改善箇所説明図

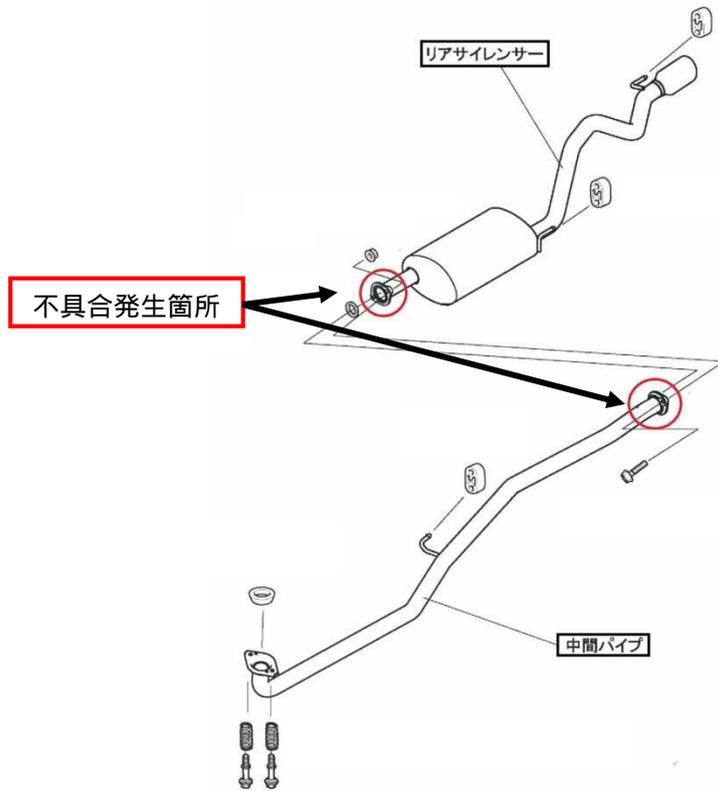
注：□ は交換部品を示す。

後付部品のエキゾーストシステムにおいて、中間パイプとリアサイレンサーを接続するフランジの溶接方法が不適切なものがあり、溶接部の内側から腐食が生じる場合がある。そのため、そのままの状態で使用を続けると亀裂が生じて排気ガスが漏れ、最悪の場合、消音器が路面に接地し、車体を破損するおそれがある。

当該中間パイプとリアサイレンサーを、対策品と交換する。なお、対策品の準備に時間がかかることから、ターボ非装着車向け製品から順次対策品と交換する。
